UTILIZZAZIONE A SCOPO IDROELETTRICO DEGLI SCARICHI DEGLI
IMPIANTI IDROELETTRICI ESISTENTI ENEL E SERVIZI ECOLOGICI
DELL'OSSOLA , DALL'IMPIANTO SOLVALORE 3 IN ISTRUTTORIA E
DAL BACINO RESIDUO DEL TORRENTE ARSA

PROCEDIMENTO UNICO
AI SENSI DELL'ART. 12 D.LGS 387/2003

RELAZIONE INTEGRATIVA A SEGUITO DELLA SECONDA
CDS DEL 26/01/2022

Ing. LALOMIA DARIO
P.zza Mercato,32
28845 Domodossola

CARTA DEL VINCOLO IDROGEOLOGICO

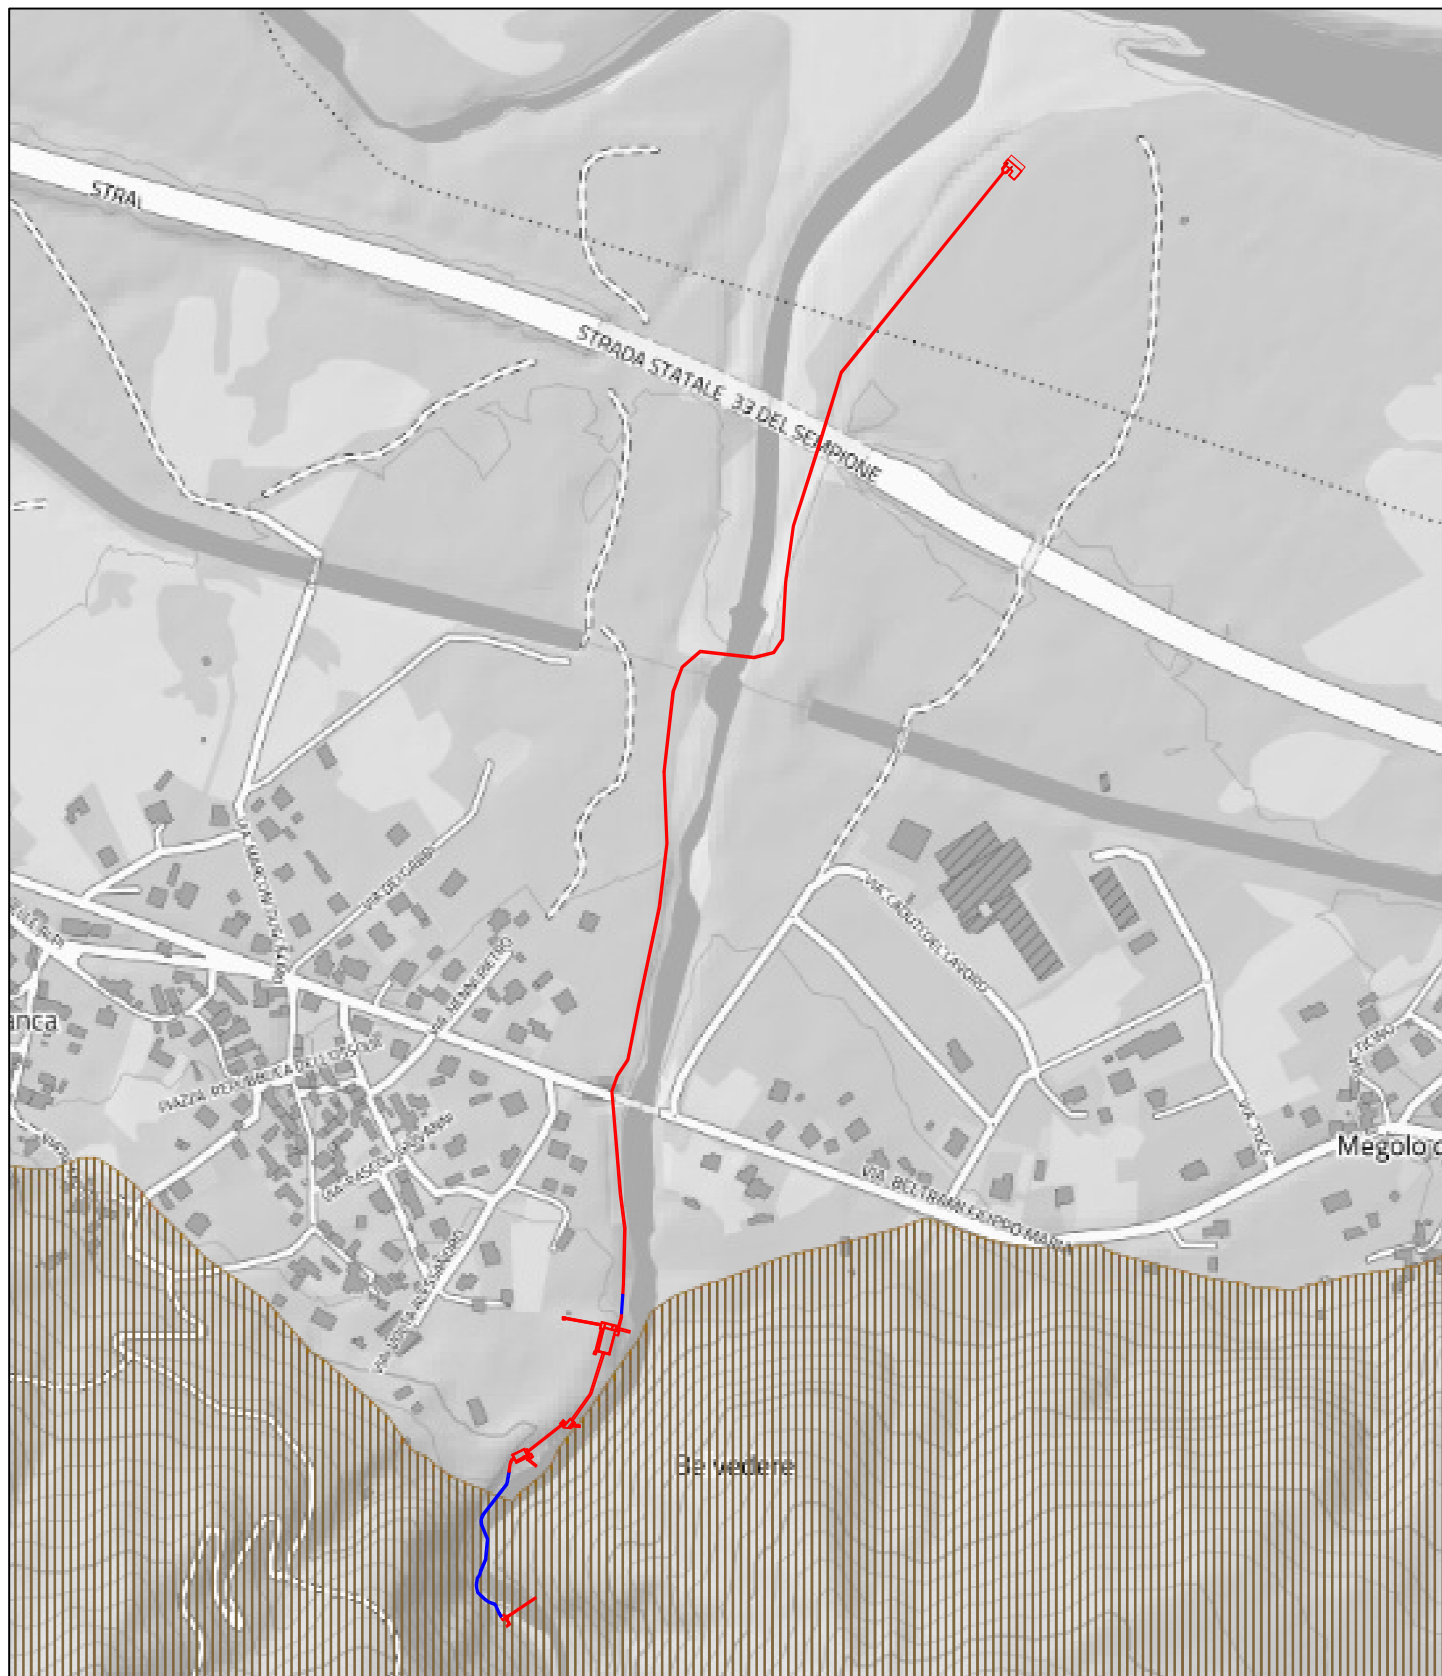
Punto 14). La carta dei vincoli idrologica è stata predisposta dal dott. Geol. Paolo Marangon e risulta allegata a margine della relazione.
